Maart 2013-1 (gewijzigd augustus 2014)

Intech E&I van januari 2013

Rubriek "Technische vragen"

TN- of TT-stelsel

Figuur 1, Uitvoeringsvorm van een TT-stelsel

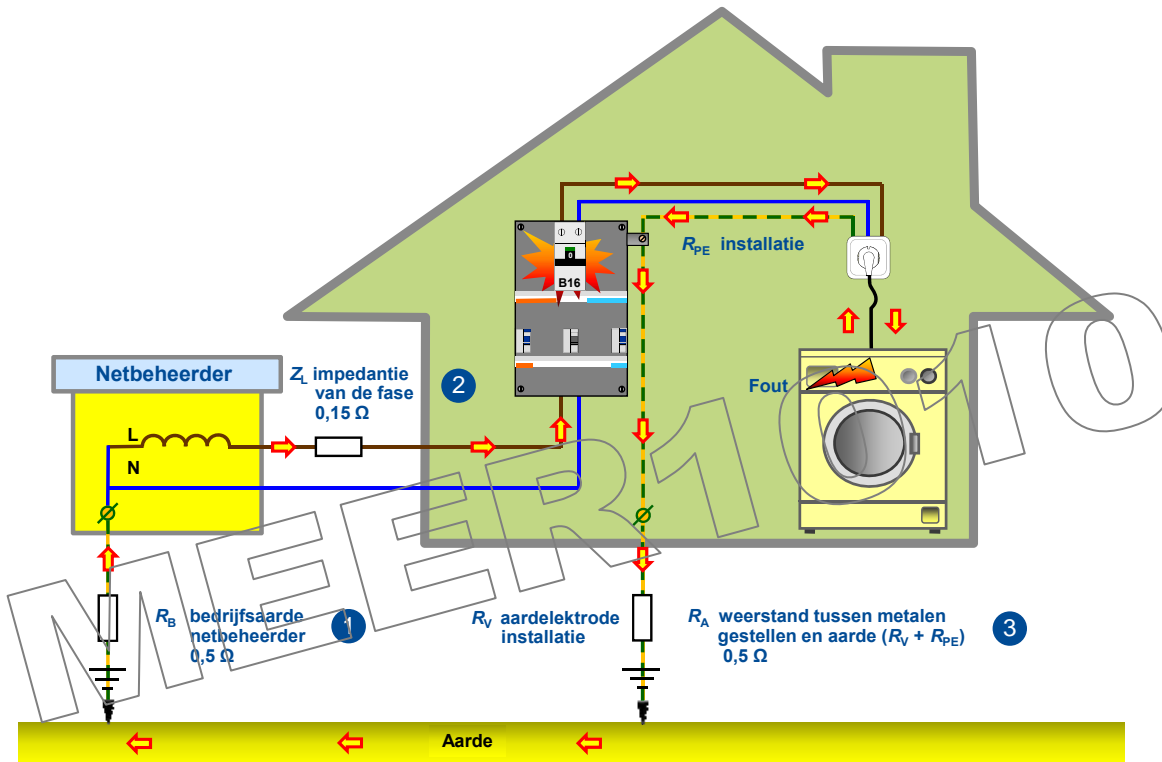
Het begrip "aarde" is historisch gegroeid en stamt uit de tijd van vóór 1984. Met het begrip "aarde" werd toentertijd de veiligheidsaarding (zie figuur 1, pos. 3) van de installatie bedoeld. Deze bestond uit een aardleiding en een aardelektrode. Daarnaast zorgde de netbeheerder (energiebedrijf) er voor dat het stroomstelsel via een aardelektrode (bedrijfsaarde) met aarde was verbonden (zie figuur 1, pos. 1). Zo ontstond via de veiligheidsaarding van de installatie samen met de aardelektrode van de netbeheerder een retourpad voor de foutstroom (zie figuur 2). In geval van een kortsluiting tussen fase en aarde liep de foutstroom vanaf de foutplaats via de aardleiding en dit retourpad naar het geaarde sterpunt van de transformator.

In tegenstelling tot dat wat de tekst van de deskundige aangeeft, blijkt uit bovenstaande dat óók de netbeheerder, net zoals de verbruiker (aangeslotene), aarde levert. Zij levert namelijk de bedrijfsaarde (figuur 1, pos. 1). Het zal duidelijk zijn dat, tenzij anders is overeengekomen, de aardelektrode van de installatie onder verantwoordelijkheid van de verbruiker valt. Het door de aardelektrode (figuur 1, pos. 1) van de netbeheerder met aarde verbonden stroomstelsel vormt samen met de aardingsvoorziening van de verbruiker (figuur 1, pos. 3) het zogenoemde TT-stelsel.

Figuur 3, Circuitimpedantie Z_s en bijbehorende foutstroom bij een TT-stelsel

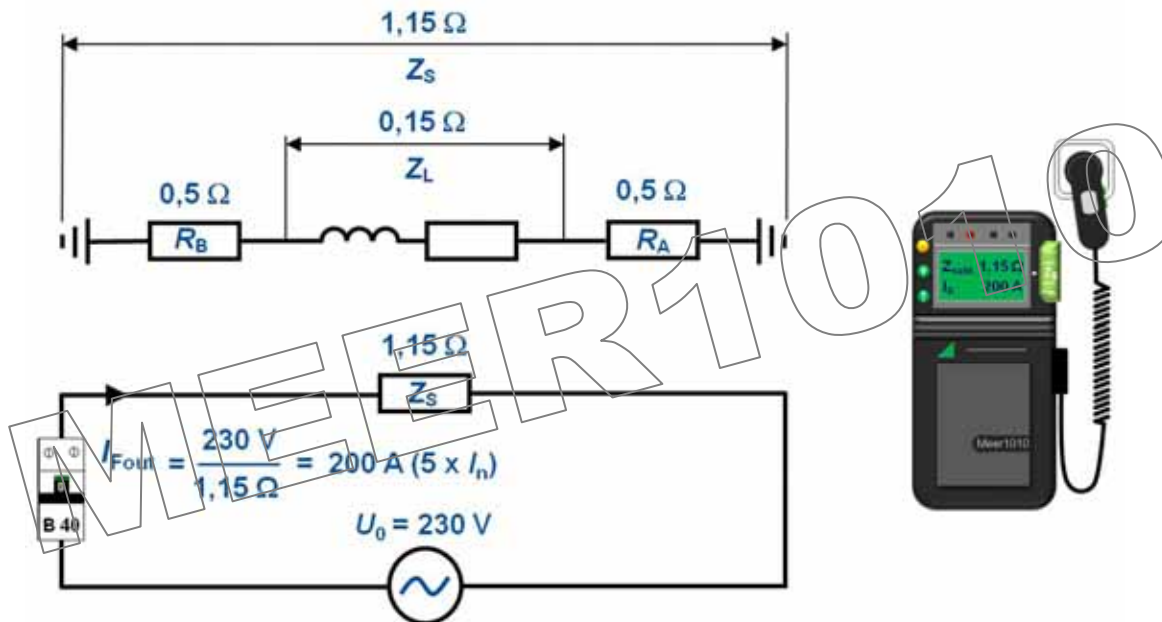
Als we er van uitgaan dat de weerstand naar aarde van de aardelektrode van de netbeheerder, samen met de weerstand van de aardelektrode van de installatie 1Ω bedraagt dan is, bij een weerstand Z_L van de fase van het stelsel van $0,15 \Omega$, de circuitweerstand Z_S $1,15 \Omega$. Dit houdt in dat in geval van een fout de foutstroom niet groter dan 200 A kan zijn (zie afbeelding 3).

Voor een installatieautomaat type B geldt dat deze bij een fout gegarandeerd elektromagnetisch uitschakelt als de foutstroom $5 \times I_{nom}$ of meer bedraagt. In het onderhavige geval houdt dat in dat de nominale stroom van de B-automaat niet groter mag zijn dan 40 A. Immers als de foutstroom 200 A ($5 \times I_{nom}$) is, dan mag I_{nom} van de installatieautomaat niet groter zijn dan $200 : 5 = 40\text{ A}$.

Figuur 5, Circuitimpedantie Z_s en bijbehorende foutstroom bij een TN-S-stelsel

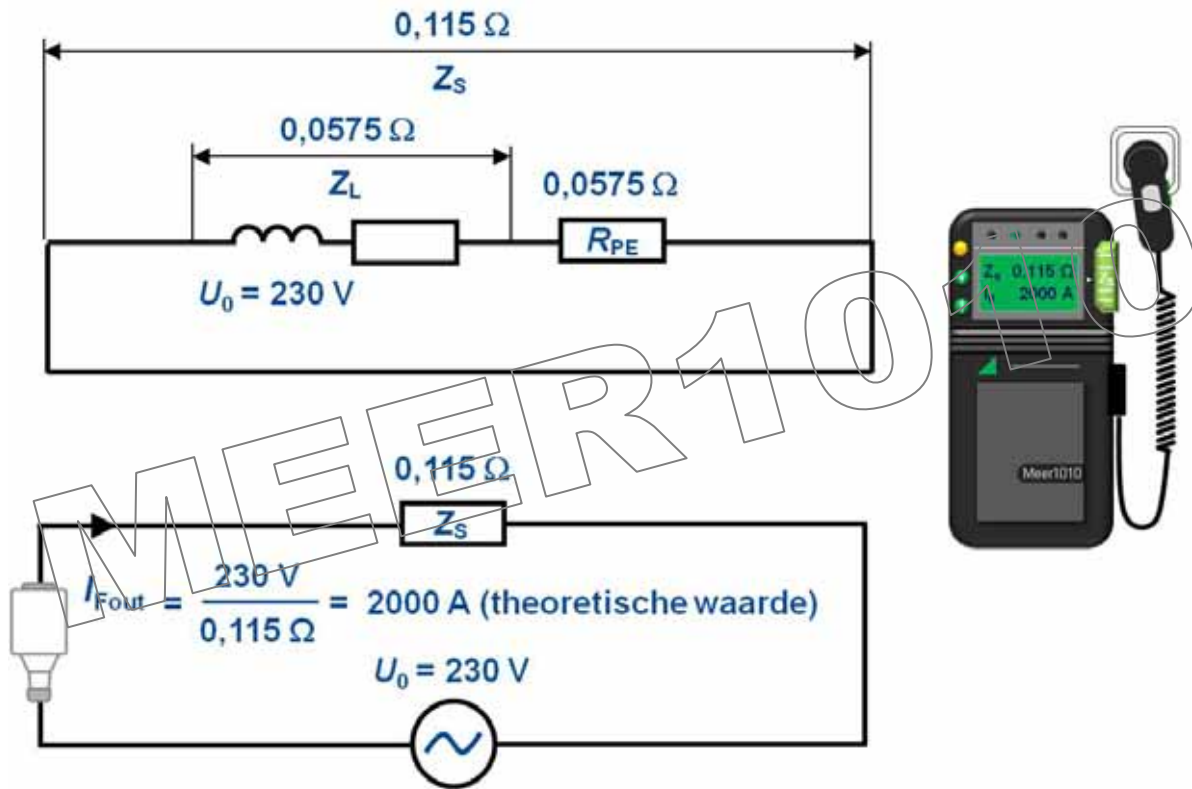
Als we er van uitgaan dat de weerstand Z_L van de fase van het stelsel $0,0575 \Omega$ is en de weerstand van de beschermingsleiding PE, die van gelijke lengte, gelijke doorsnede en hetzelfde kernmateriaal is, ook $0,0575 \Omega$ bedraagt, dan is de circuitweerstand Z_s $0,115 \Omega$. De berekende theoretische waarde van de foutstroom bedraagt dan 2000 A (zie afbeelding 5).

In de praktijk dient men bij TN-stelsels rekening te houden met de grotere weerstand die optreedt naar mate de temperatuur ten gevolge van de foutstroom toeneemt. Daarom moet de (theoretische) waarde van de foutstroom worden gereduceerd. Bijlage 61C van NEN 1010 geeft hiervoor een factor van 0,67. Dit houdt in dat, ingeval van een fout, de werkelijke foutstroom ca. 1340 A bedraagt.

Figuur 7
(PE)N-leiding voorzien van lastscheider

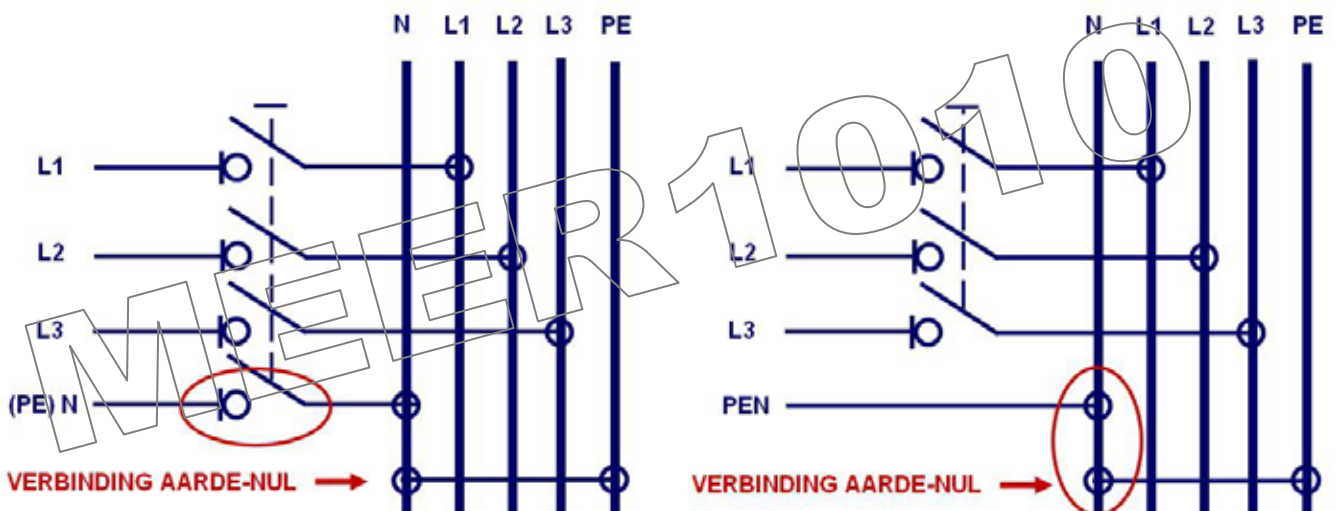
In deze situatie is het volgens NEN 1010 niet toegestaan om de nul, die nu ook dienst doet als beschermingsleiding (PEN-leiding), door een bij een TT-stelsel verplichte vierpolige lastscheider van de voeding te scheiden (zie figuur 7).

Bij een TN-stelsel geldt dat, als een leiding zowel voor nulleiding als beschermingsleiding (PEN-leiding) wordt gebruikt, deze leiding dan moet zijn aangesloten op de klem of rail voor de beschermingsleiding. [4] Bij de door de netbeheerder voorgestelde werkwijze is de leiding aangesloten op de klem of rail voor de nul (zie figuur 8). Dit is niet conform NEN 1010.

Figuur 9, Vereenvoudigde weergave van een "gemodificeerd" TT-stelsel met aarde-nul verbinding

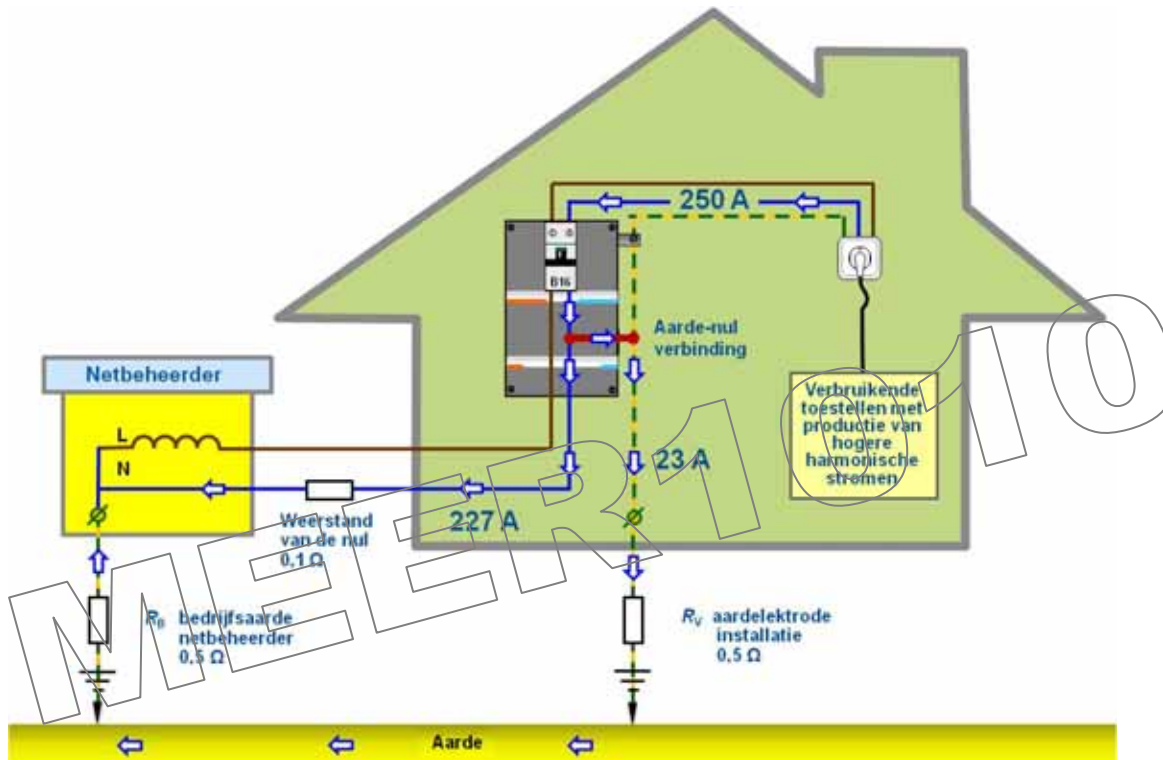
Bij een installatie, waarbij de aarde en de nul met elkaar zijn verbonden, zal de nulstroom bij de verbinding splitsen. De stroom wordt gesplitst in een stroom die door de nul naar het gearde nulpunt van de voedingsbron loopt en een stroom die via de aardelektrode van de installatie en de aardelektrode van de netbeheerder naar dit punt loopt (zie figuur 9).

Als we er vanuit gaan dat de stroom door de fasen 250 A is en het aandeel van de derde harmonischen 33,3 % van de fasestroom bedraagt dan is de stroom door de nul eveneens 250 A ($3 \times 33,3 \% \times 250 \text{ A}$). Bij een weerstand van de nulleiding van $0,1 \Omega$ en een weerstand van de twee aardelektroden samen van 1Ω , zal er continu van de 250 A ca. 227 A door de nul en 23 A via de aarde naar het gearde nulpunt van de voedingsbron lopen.

Stromen die naar aarde lopen en niet tijdig worden afgeschakeld kunnen oorzaak zijn van brand of thermische spanningen in materieel.
